PARECER DA COMISSÃO DE AVALIAÇÃO

ESTUDO DE IMPACTE AMBIENTAL

“Ampliação da Pedreira Monte da Serra”

Procedimento de AIA N.º 2381

Figura 1 - Esquema da evolução temporal das fases fenológicas de *Linaria ricardoj* e da cultura do trigo.

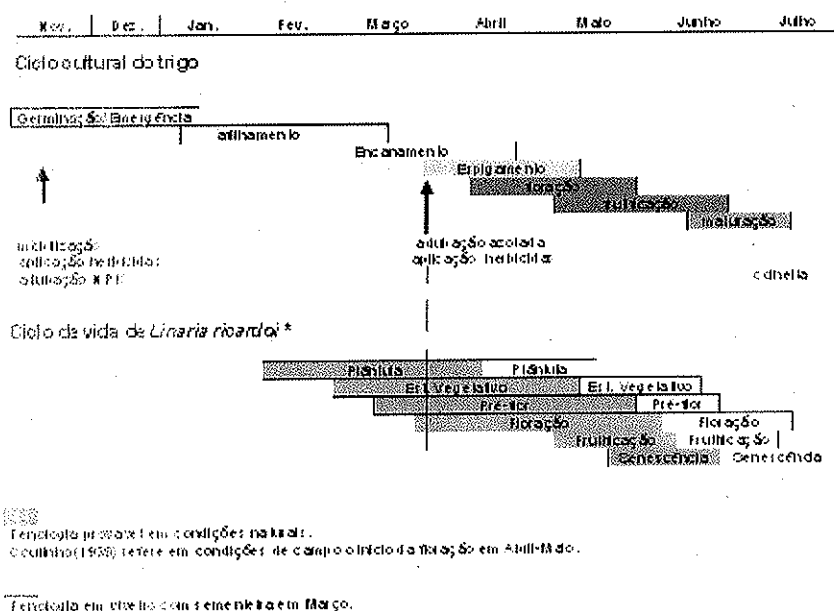
O facto de não ter sido detectada a presença da espécie *Linaria ricardoj*, durante as visitas de campo, considera-se que este resultado poderá ter sido obtido porque a prospecção no terreno não foi efectuada no período mais favorável à sua detecção.

De acordo com o relatório técnico (Sequeira C., Life - Natureza III P\8048, Elementos para a elaboração do plano de conservação de *Linaria ricardoj* Cout., Setembro de 2003), a floração ocorre entre Abril e Maio, (Figura 1).

Assim, considerando que a localização da Pedreira Monte da Serra, pode constituir mais um factor de pressão para esta e outras espécies, o EIA deverá:

- Apresentar informação cartográfica e georeferenciada, tendo em consideração uma nova prospecção durante o período de maior detectabilidade da espécie;
- Apresentar um inventário total das espécies de flora presentes na nova área a ser alvo de intervenção, identificando e cartografando as espécies (RELAPE) (Raras, Endémicas, Localizadas, Ameaçadas e ou em Perigo de Extinção);
- Avaliar os impactes diferenciados por parte da ampliação da Pedreira Monte da Serra, sobre a presença destas espécies, tendo em consideração as diferentes classes de sensibilidade baseadas em critérios espaciais;
- Apresentar propostas sobre a eventual anulação da totalidade ou de parte da ampliação da Pedreira Monte da Serra;
- Apresentar propostas e medidas para a minimização de eventuais impactes.
